INSTITUTO HONDUREÑO DE SEGURIDAD SOCIAL

OFICIO No.489-2017-DEI-IHSS

Referencia: LP N° 024-2017 TRABAJOS DE CONSTRUCCION PARA SALA "A" HOSPITALARIA EN EL HOSPITAL GENERAL DE ESPECIALIDADES" DEL INSTITUTO HONDUREÑO DE SEGURIDAD SOCIAL (IHSS).

PROYECTO HOSPITALIZACION SALA "A" DE ADULTOS ,HOSPITAL DE ESPECIALIDADES		FECHA Sept. 2017	HOJA 14
LOCALIZACION Tegucigalpa, Honduras	LOCALIZACION Hospital de Especialidades	ESCALA Sin Escala	
CONTENIDO Plano Agua Potable		DESARROLLO DE PLANOS Sub Gerencia Mantenimiento, Ingenieria y S.G.

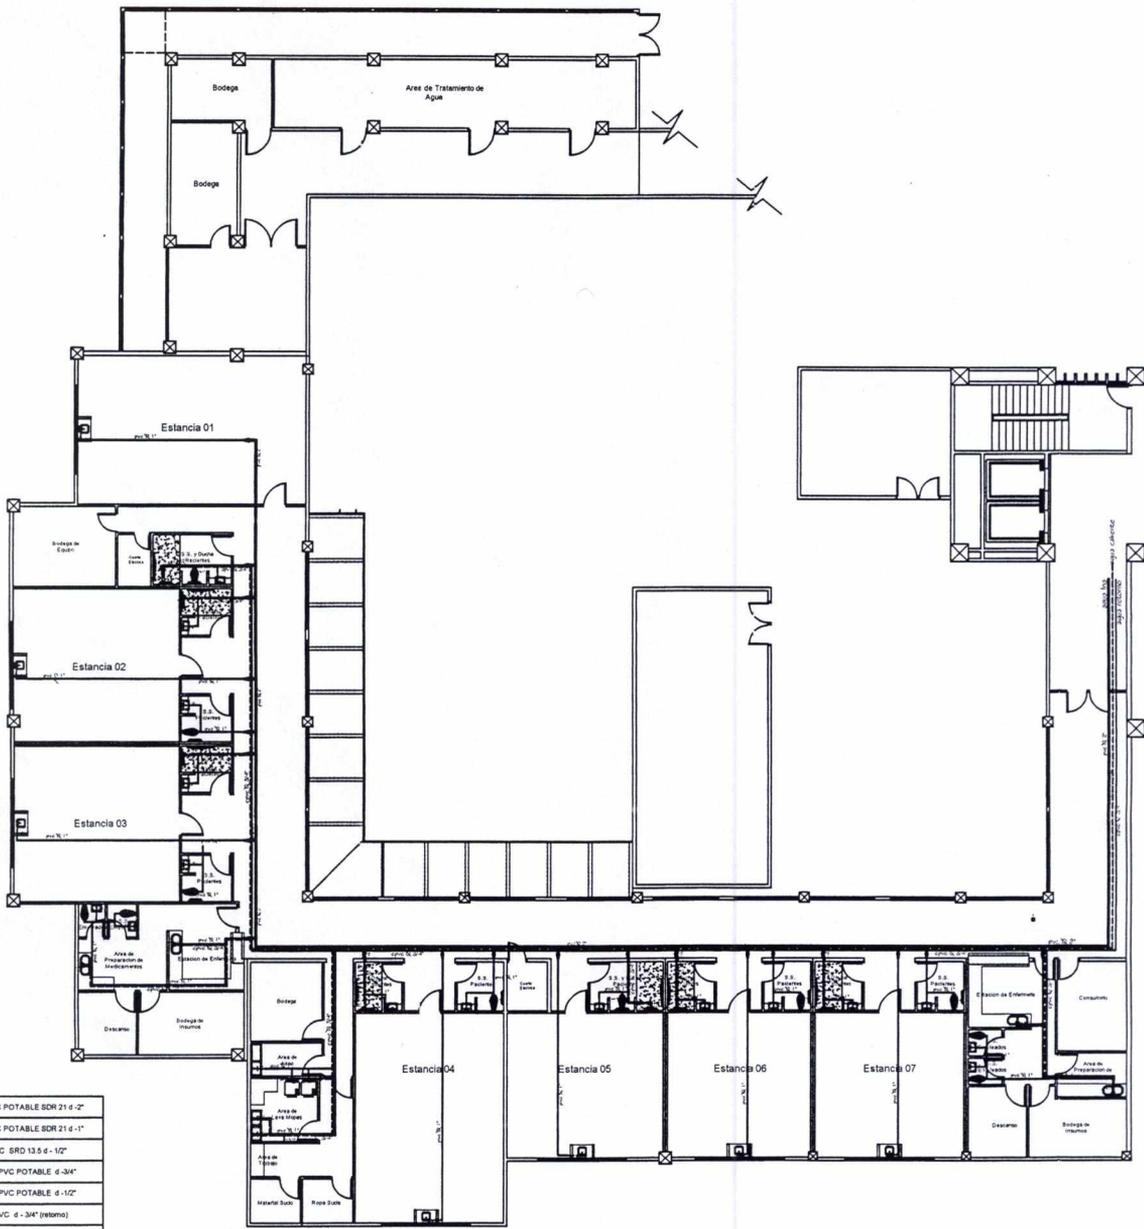
No se comprende la hoja N° 14 y N° 15 de Instalaciones Hidrosanitario (red no legible, no se visualizan accesorios ni especificaciones).

Se adjunta al presente, los planos en Formato DWG para mayor comprensión de los mismos.
